BULLETIN TECHNIQUE 2013 n°6

208 R2

2 mai 2013

TECHNICAL BULLETIN 2013 n°6

Support de pompe de DA

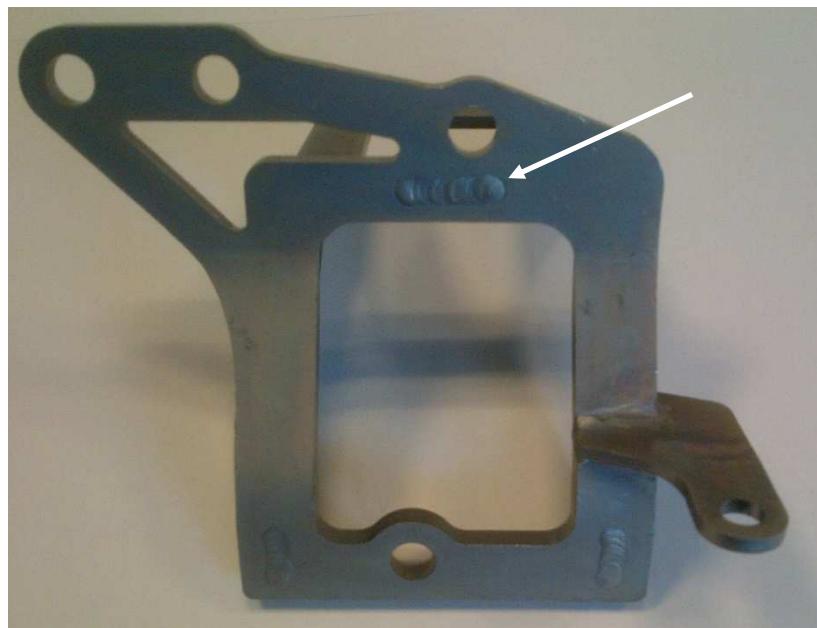
Nous vous recommandons de contrôler avec attention le montage du support pompe de DA sur le bloc :

- nous vous recommandons de contrôler le parallélisme de la poulie de pompe de DA avec celle de vilebrequin à l'aide d'une règle de mesure ainsi que la distance entre les 2 plans extérieurs des poulies de pompe de DA et de vilebrequin, comme présenté ci-dessous. Cette distance doit être de 15 mm.

- contrôler l'état du support (criques, déformation)

- assurez-vous que cette soudure ne vient pas en contact avec le plan d'appui de la bobine de fixation. Si nécessaire, reprenez cette soudure à l'abrasif.

- assurez-vous que l'embase de la vis ne vienne en interférence avec la soudure ou la tôle tangente. Si nécessaire, réduisez le diamètre de l'embase.

Pour corriger les défauts d'alignement, nous vous recommandons d'augmenter très légèrement les perçages de fixation du support sur le bloc afin de permettre l'ajustement du support.

Power steering pump mount

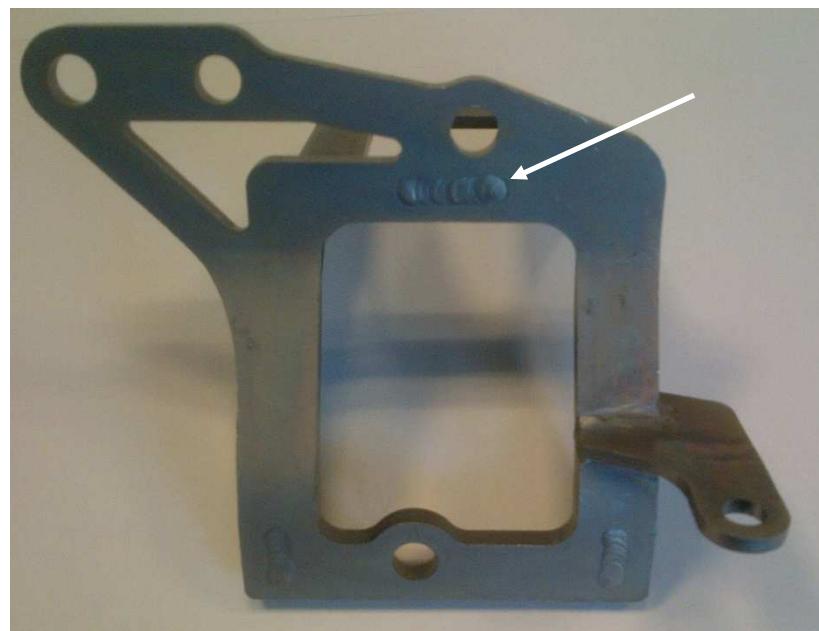
We recommend you to check the assembly of the power steering pump:

- We recommend you to check the parallelism of both of the crankshaft pulley and power steering pump pulley. And to check the distance between these pulleys as shown below.

- Check there is no crack on the mount

- Check this welding is not touching the engine block. If it is, use a sanding machine.

- Check the washer head of the screw is not touching the welding or the wall. If it is, reduce the diameter of the washer head.

If the parallelism is not correct, widen a little bit the holes of the pump mount to the engine block, to give the ability to set the parallelism.
